Аудит доступності театру на вул. Єреванська 11

Вхід до театру

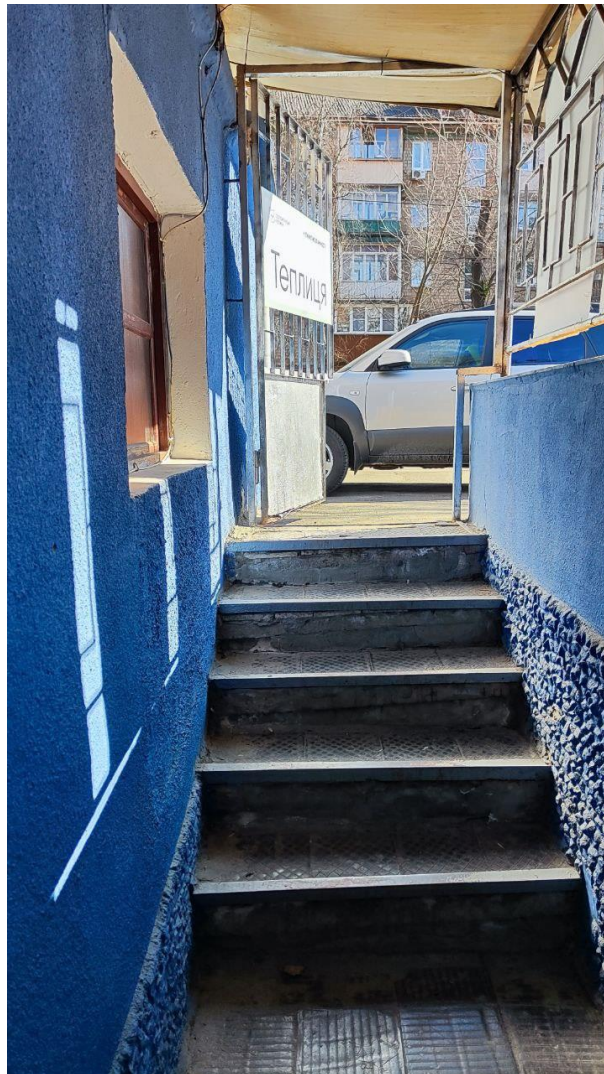
Складно та неможливо скористатися людям, що пересуваються на кріслі колісному.

Відсутня можливість самостійно пройти у внутрішні приміщення через сходи. Вузький простір унеможлиблює улаштування пандусу а монтування сходового підйомника займе і так доволі вузький простір.

Ризик травмування та неможливість скористання певними групами населення. Відсутні поручні, тактильні та візуальні попередження про початок та закінчення сходів, самі сходи зависокі.

Складність користування певними групами населення через вузький прохід 59 см при відчиненні одного полотна та поріжків. Важко самостійно відчинити інше полотно людям з певними порушеннями.

Облаштувати розумне пристосування гусенкового підйомника та навчити персонал за його допомогою надавати послугу у доступі до внутрішнього простору людей на кріслах колісних.

Більш складне рішення це побудова вертикального підйомника з іншої сторони прямоку. Але в цьому варіанті необхідно міняти покрівлю (робити її вище) та стіни навісу.

Ширина проступів сходинок має бути не меншою за **0,3 м**, а висота підйому — не більшою за **0,15 м**. Ребро сходинок повинно мати заокруглення радіусом **0,02 м**.

Облаштувати поручні з обох сторін на рівні **0,5, 0,7 та 0,9 м**. Вони мають бути закруглені та на початку і кінці контрастно промарковані.

Зробити контрастне тактильне попередження за **30 см** від початку та після закінчення сходів.

Промаркувати контрастно останню та першу сходинку шириною **5 см** по краях сходинок.

При більшій реконструкції обов'язково врахувати перебудову сходового марша на сходинок, які не перевищують **15 см** за висотою.

Замінити на двері, де відчинене полотно має прохід 90 см, без поріжків.

За неможливості замінити, іншу частину дверей відкритими а до поріжку доставити приставний пандус.

Стіл у кабінеті №1

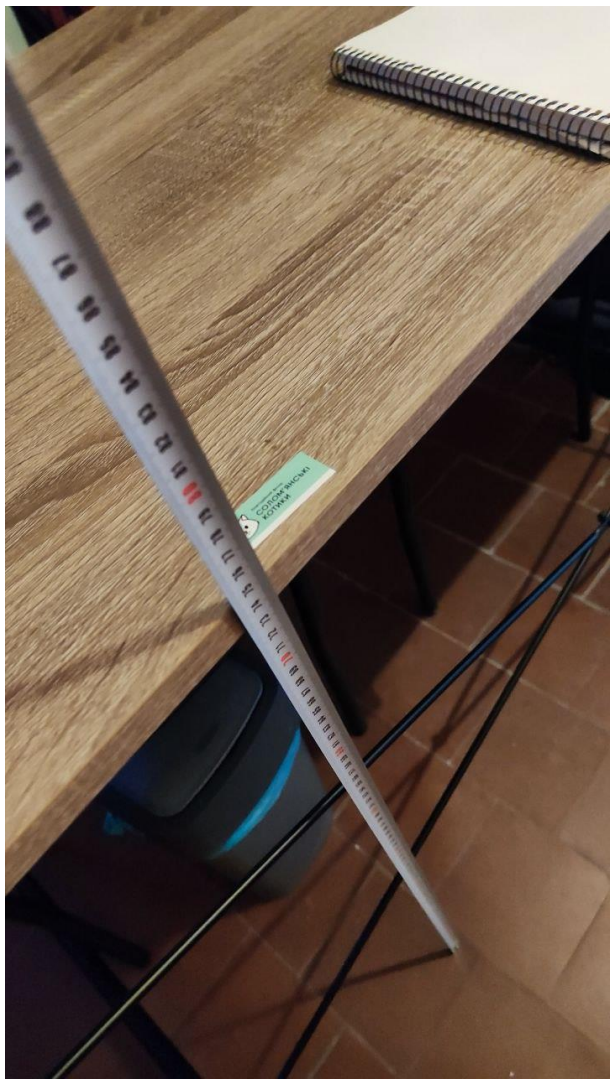
Складність у користуванні для людей на кріслах колісних через діагональні елементи. Вони не можуть підійти до самого столу бо рейки перешкоджають простору під колінами, який має бути вільним.

Прибрати рейки чи замінити стіл на такий, де немає перешкоджаючих конструкцій під столешнею. Цей стіл можна використовувати, якщо його розмістити вздовж стіни тією стороною, де є діагональні елементи.

Стіл у кабінеті №2

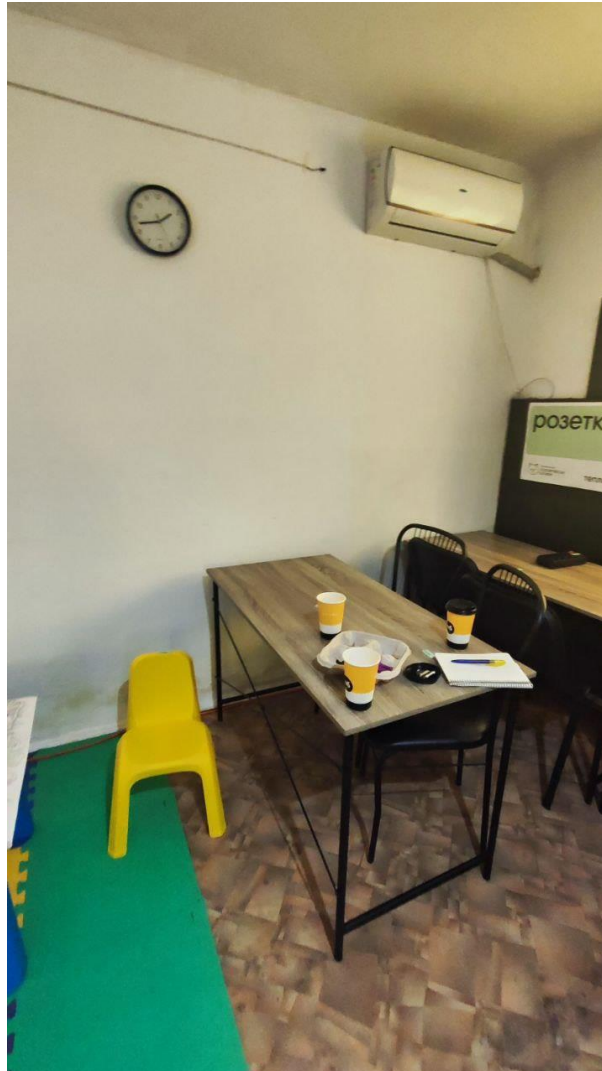
Складність у користуванні для людей на кріслах колісних через діагональні елементи. Вони не можуть підійти до самого столу бо

рейки перешкоджають простору під колінами, який має бути вільним.

Прибрати рейки чи замінити стіл на такий, де немає перешкоджаючих конструкцій під столешнею. Цей стіл можна використовувати,

якщо його розмістити вздовж стіни тією стороною, де є діагональні елементи.

Вхід до кабінету №3

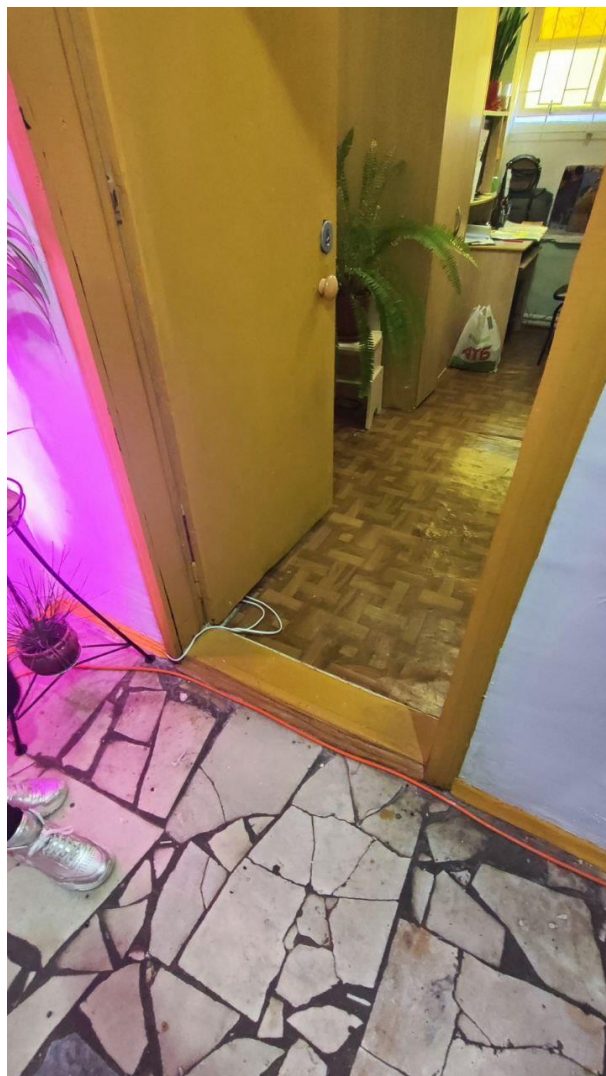
Неможливо скористатись певними категоріями населення через ненормативний

бордюр 7 см та завузький прохід у дверях 76 см.

Замінити двері на двері з вільним проходом **90 см** та без поріжку.

Необхідно замінити круглу дверну ручку або на ручку скобу або на нажимну.

Зала

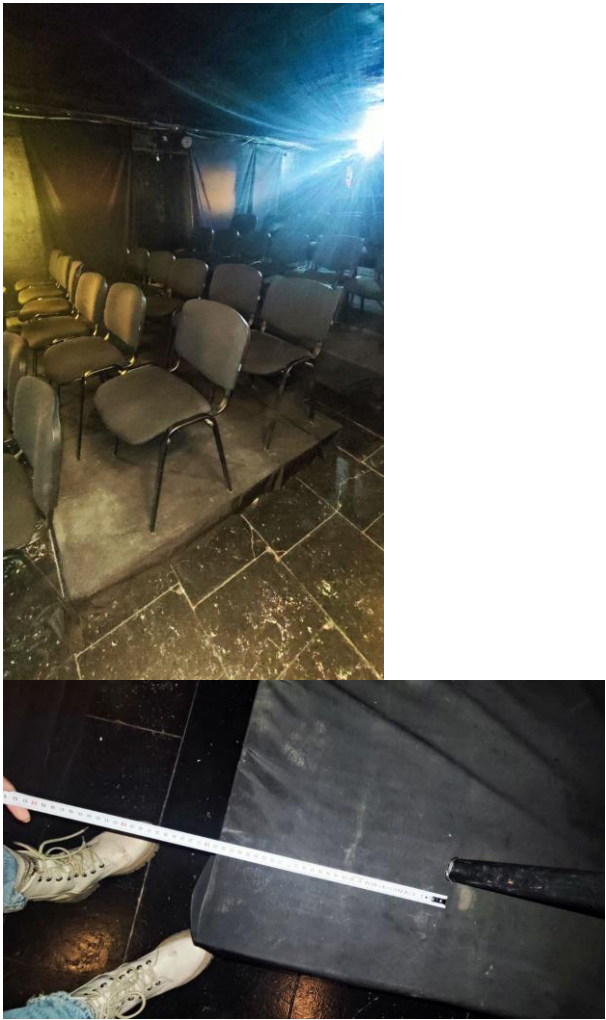
Складність у орієнтуванні для осіб з порушенням зору через те що підлога, стіни та подіуми одного коліру.

Краї підлоги та стіни, підлоги та подіумів мають бути контрастно промарковані, як приклад, білою стрічкою шириною **50 мм**.

Коридор

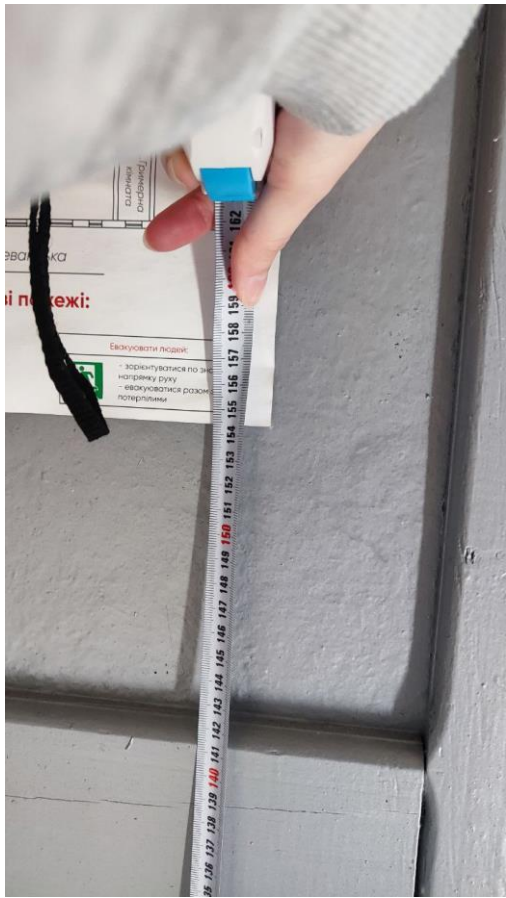
Складно або неможливо отримати інформацію. Відсутні тактильні таблички біля входів у приміщення.

Зробити тактильні контрастні таблички з інформацією про приміщення.
